**Programa de Donaciones al Sistema Nacional de Áreas Protegidas - Fondo FIDECO, administrado por Fundación NATURA; que ejecuta el Ministerio de Ambiente (MIAMBIENTE)  
Convocatoria a Empresas / Consultores / Contratistas para presentar propuestas para las siguientes áreas protegidas:**

1."Adecuación, suministro de mano de obra y materiales para la construcción del sistema sanitario del centro de visitantes y construcción de la cerca perimetral de Alto Pacora, ubicado en Cerro Azul Parque Nacional Chagres". El monto asignado es B/.34,433.06.

**Asunto: CORRECCIÓN Y OBSERVACIONES A LAS ESPECIFICACIONES TÉCNICAS DE OBRAS EN CONVOCATORIA PARA ENTREGA DE PROPUESTAS EL 25 DE MAYO DE 2026 HASTA LAS 3:00 P.M. EN LAS OFICINAS DE FUNDACIÓN NATURA EN LA DIRECCIÓN: LLANOS DE CURUNDU, CASA 1992 AB, CIUDAD DE PANAMÁ. TEL 232-7615**

**ENMIENDA 6**

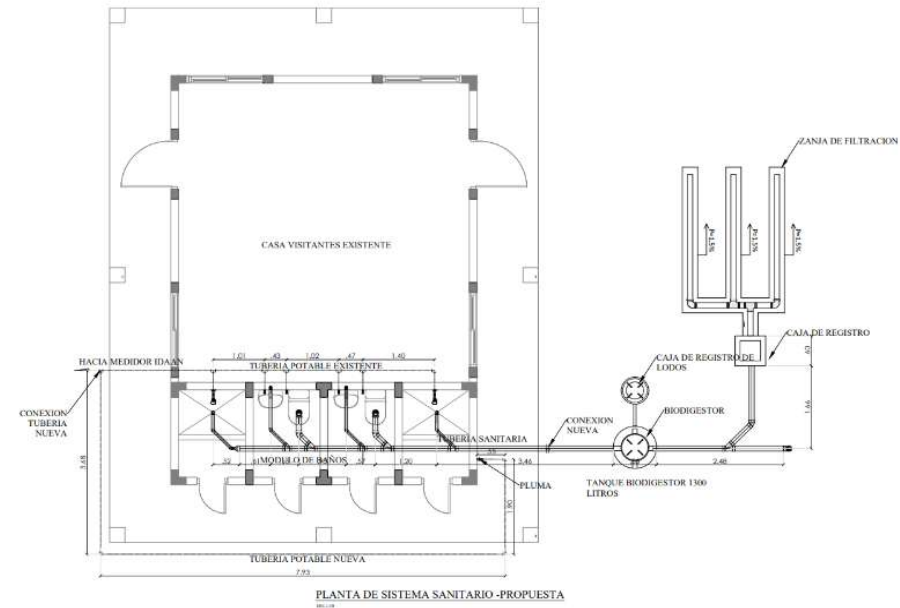
**Renglón 13.** Suministro e instalación de Tubería potable 1/2" PVC SCH-40 de 4" incluye accesorio, codos 90° y 45°, uniones, tee, yee y pegamento, registro de 1/2" entre otros )  
- Se consulto donde se debe colocar el grifo porque no existe en los planos ese detalle

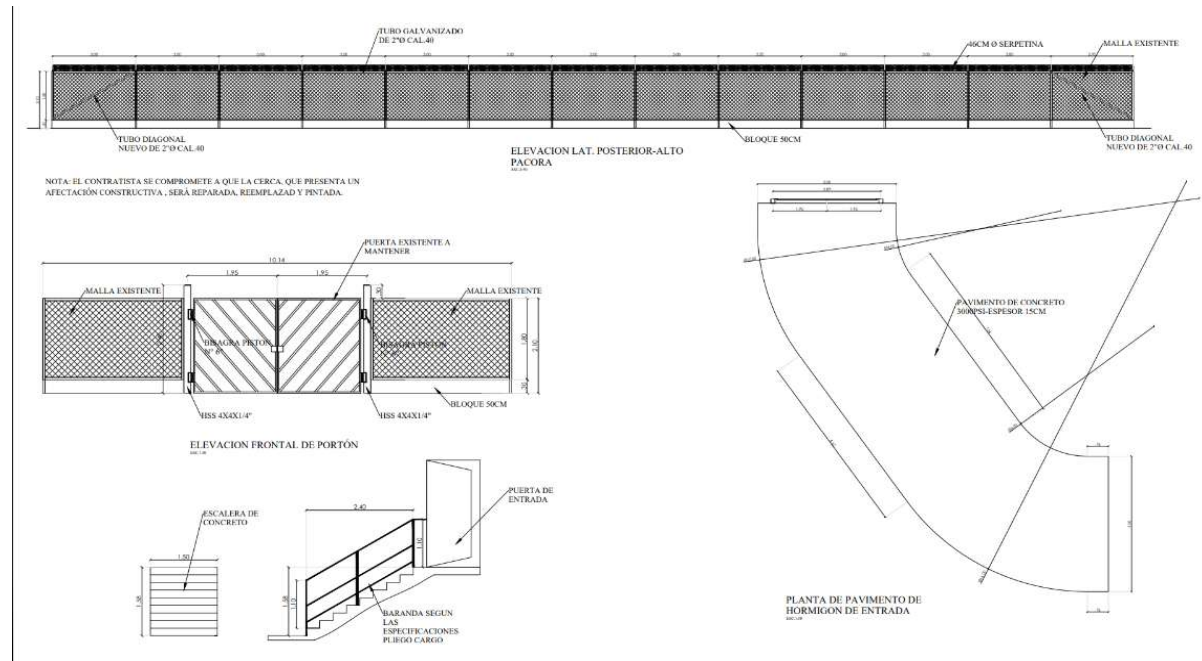
**Renglón 17:** Suministro e instalación de cerca de malla de alambre cal. 11 (0.50m bloque + 6pies malla + 0.46 serpentina).

- Se consultó si la malla es revertida

**Debe incluir:**

**Renglón 17:** Suministro e instalación de cerca de malla de alambre cal. 11 (0.50m bloque N°4 + 6pies malla + 0.46 serpentina).
